# 改善箇所説明図

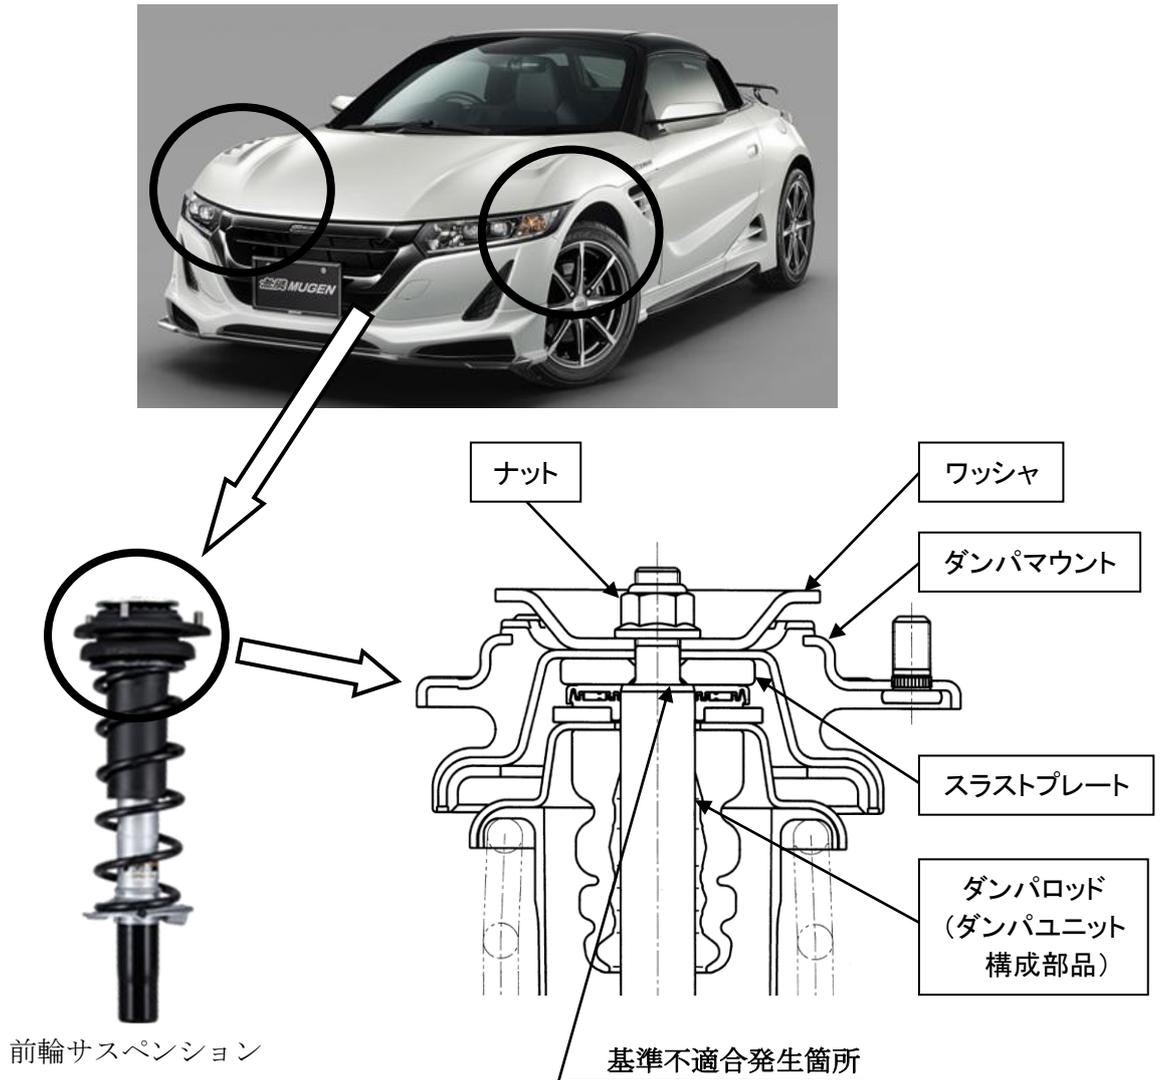
後付け用品として設定している前輪サスペンションにおいて、ダンパユニットとダンパマウントを締め付けるナットの締め付け管理が不十分なため、製造ばらつきにより締結力が低いものがある。そのため、ハンドル転舵時にダンパユニットのロッド締結部にガタが生じ、締結部近傍に過大な応力が加わり、そのまま使用を続けると、最悪の場合、当該ロッドが折損し、走行安定性を損なうおそれがある。

全車両、前輪サスペンションのダンパユニット、ナット、ダンパマウント、スラストプレート及び周辺部品（ワッシャ等）を新品に交換し、規定トルクで締め付ける。

識別：製品ラベルに識別マークを印字する
